BT0175

Assunto: Lançamento Freezer Horizontal
Modelos: CHA22A, CHA31A, CHB41A e CHB53A
Marca: Consul

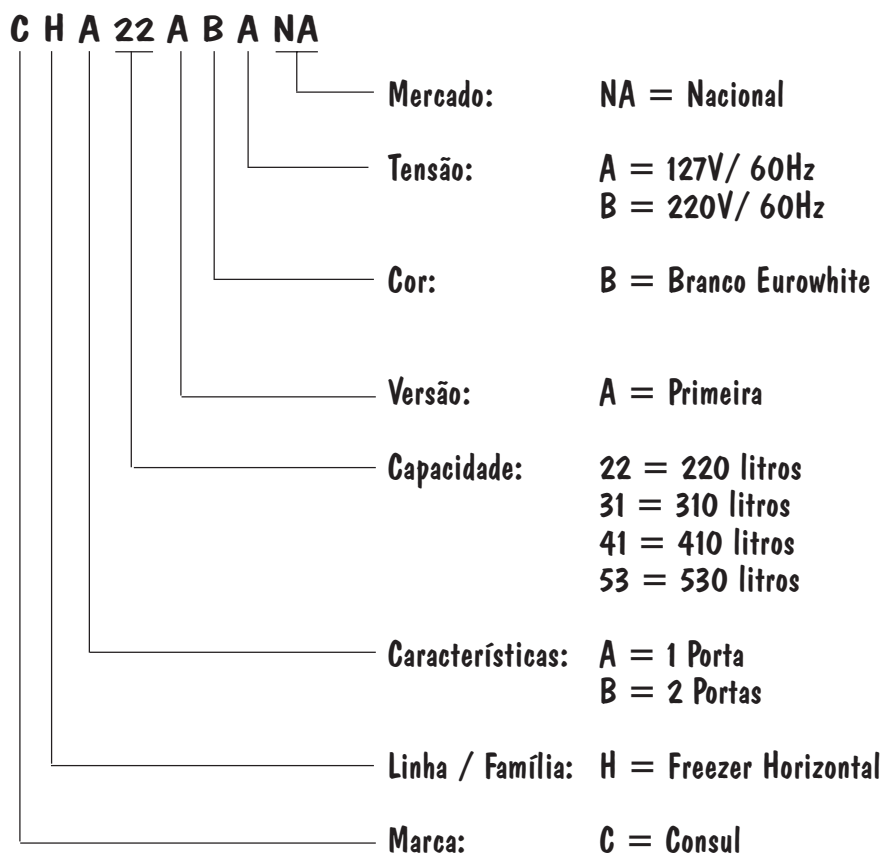
1. Nas peças plásticas (exceto Mata Junta), o Cinza Vulcano foi substituído pelo Branco Eurowhite, ou seja, Puxadores, Console, Capa Dreno e outros sofreram alteração de cor. Os Gabinetes atualmente fornecidos (com Mata junta Cinza Vulcano), foram cancelados e substituídos pelos constantes abaixo (com Mata Junta Cinza Báltico):

| Modelos | Código Cancelado | Código Atual |
| HA22CO/ CHA22A | 00.4197.93.3 | 00.4207.62.9 |
| HA31CO/ CHA31A | 00.4197.94.1 | 00.4207.63.7 |
| HB41CO/ CHB41A | 00.4197.95.0 | 00.4207.64.5 |
| HB53CO/ CHB53A | 00.4199.17.0 | 00.4207.65.3 |
